# Ministero della Transizione Ecologica

**OGGETTO: [ID\_VIP: 7542] Valutazione preliminare ai sensi dell'art.6, comma 9, del D.Lgs. 152/2006, relativa alla modifica del progetto di collegamento dei nuovi pozzi CO158OR e CO159OR del Cluster B dello stabilimento “Centrale Stoccaggio Gas di Cortemaggiore”, in provincia di Piacenza. Proponente: Stogit S.p.A.  
Nota tecnica**

Figura 2: inquadramento di dettaglio del Cluster B e individuazione delle modifiche

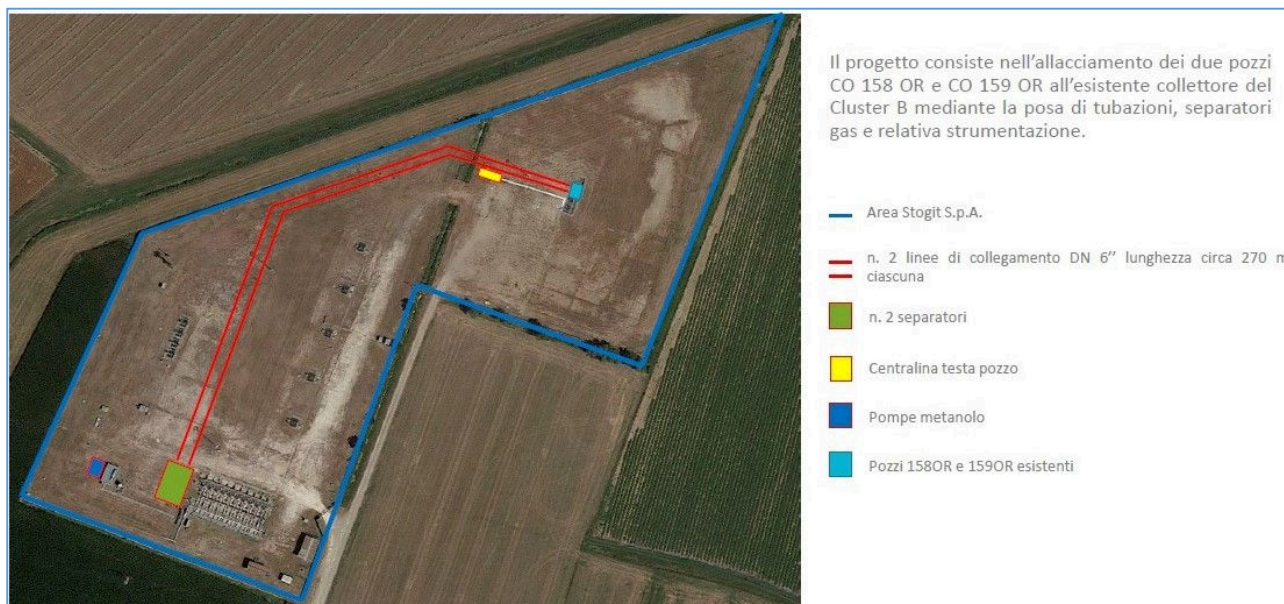
Dalla Figura 2 si evidenzia la modifica e l'area di intervento dell'impianto esistente, rappresentata graficamente dall'allacciamento dei due pozzi ubicati nella zona sud-est del Cluster B, in seguito alla posa di circa 270 m di tubazioni interrato di collegamento fra i due pozzi ed i relativi separatori ubicati nella zona nord-ovest, su due diverse linee di collegamento parallele, campite in rosso.

Come si evince dalla Figura n. 2, nella zona di collegamento tra le due aree del Cluster B è presente un canale irriguo, al di sotto del quale è previsto il passaggio delle tubazioni, campite in rosso, necessarie per il collegamento tra le teste pozzo e i separatori di nuova installazione. In particolare, l'area in esame rientra in una direttrice da istituire in ambito pianiziale, inteso come elementi lineari con funzione di connessione tra i nodi ed i corridoi ecologici in territorio di pianura, rappresentato da un canale irriguo, elementi che appartengono alla rete ecologica secondaria (allegato 8). Durante la fase di cantiere non si rilevano effetti negativi sul suddetto canale.
